En la Ciudad de México, el 30 de octubre de 2017, se hace del conocimiento de los Interesados en participar en la Licitación CNH-R02-L04/2017, las respuestas a sus solicitudes de aclaración respecto de la "Primera, Segunda y Tercera etapa de aclaraciones" (Acceso a la información del Cuarto de Datos e Inscripción, precalificación que incluye conformación de Licitantes, y presentación y apertura de Propuestas, adjudicación, Fallo y Contrato), de acuerdo al numeral 8 de las Bases de la Licitación CNH-R02-L04/2017. La Comisión Nacional de Hidrocarburos informa que se recibieron las siguientes preguntas:

ANEXO 1

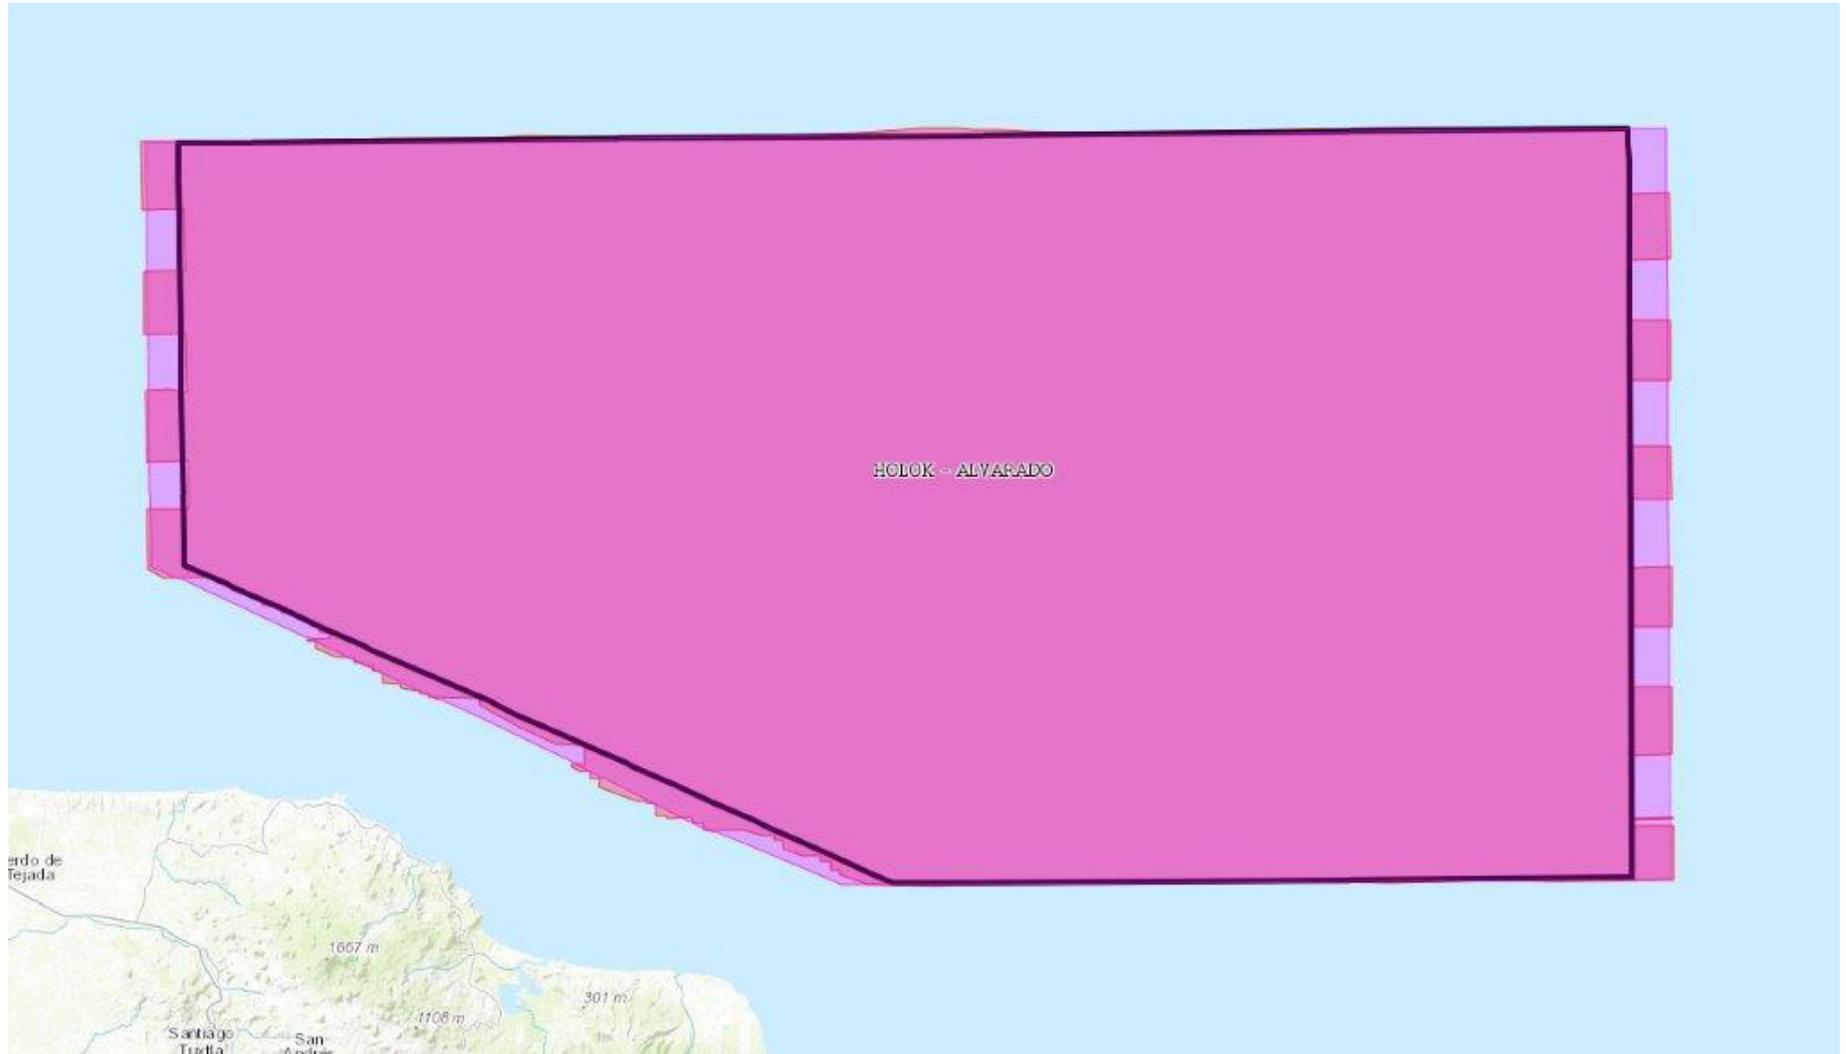
18	Numeral 6.1 de las Bases. Con respecto al inventario de sísmica 3D de la Ronda 2.4 que se encuentra disponible en el portal del CNIH, favor de aclarar cuál es la diferencia entre las versiones 12671 y 12673 correspondiente a las VELOCIDADES DE INTERVALO DE LA MIGRACION PREAPILAMIENTO EN PROFUNDIDAD, con nomenclatura EGM211049CGG para la zona Centauro.	Se informa a los interesados que la versión 12673 corresponde a la versión final y la Versión 12671 corresponde a la etapa Preliminar de SEDIMENTOS.
19	Sección III, numeral 6.1 de las Bases. Con respecto al inventario de sísmica 3D de la Ronda 2.4 que se encuentra disponible en el portal del CNIH, favor de confirmar si la versión 2529 del estudio de VELOCIDADES RMS RESIDUALES DE LA MIGRACION PREAPILAMIENTO EN TIEMPO con nomenclatura CAM104035CMG de la zona Holok-Alvarado se encuentra en formato ASCII, ya que notamos que el tamaño en GB de dicho estudio es muy pequeño.	La versión es formato ASCII. Se incluye imagen de cubierta. Anexo 1

ANEXO 4

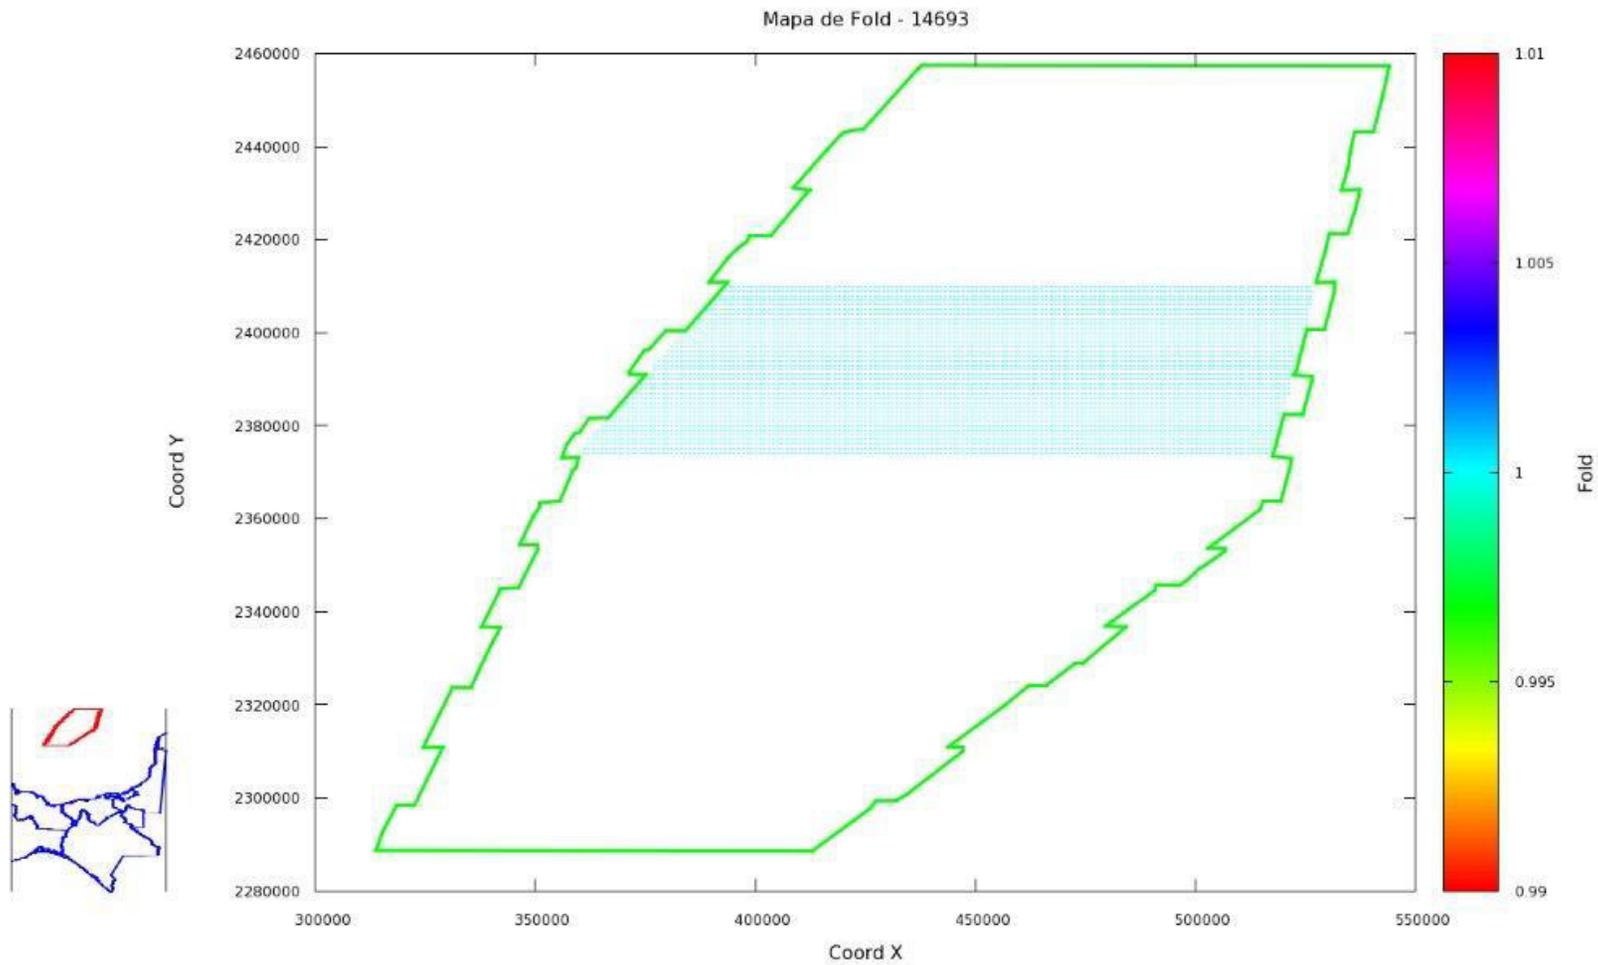
22	Sección III, Numeral 6.1 de las Bases. Con respecto al inventario de sísmica 3D de la Ronda 2.4 que se encuentra disponible en el portal del CNIH, favor de confirmar si la versión 16167 del estudio de VELOCIDADES RMS RESIDUALES DE LA MIGRACION PREAPILAMIENTO EN TIEMPO con nomenclatura EAPN212159PGS de la zona Sayab (Subvolumen Area 2) se encuentra en formato ASCII, ya que notamos que el tamaño en GB de dicho estudio es muy pequeño.	La versión es formato SEG Y, el volumen es de 13 GB, comprende solo el Área 2 del estudio Sayab. Se incluye imagen de cubierta. Anexo 3
23	Sección III, Numeral 6.1 de las Bases. Con respecto al inventario de sísmica 3D de la Ronda 2.4 que se encuentra disponible en el portal del CNIH, favor de confirmar si la versión 14693 del estudio de VELOCIDADES RMS DE LA MIGRACION POSTAPILAMIENTO EN TIEMPO con nomenclatura EAPN312013CGG de la zona Sayab (Subvolumen Area 3) se encuentra en formato ASCII, ya que notamos que el tamaño en GB de dicho estudio es muy pequeño.	La versión es formato SEG Y y comprende solo el Área 3 del estudio Sayab, son Velocidades SUAVIZADAS con un MUESTREO ESPACIAL IL-XL:1000 m x 1000 m. Volumen 63 MB. Se incluye imagen de cubierta. Anexo 4
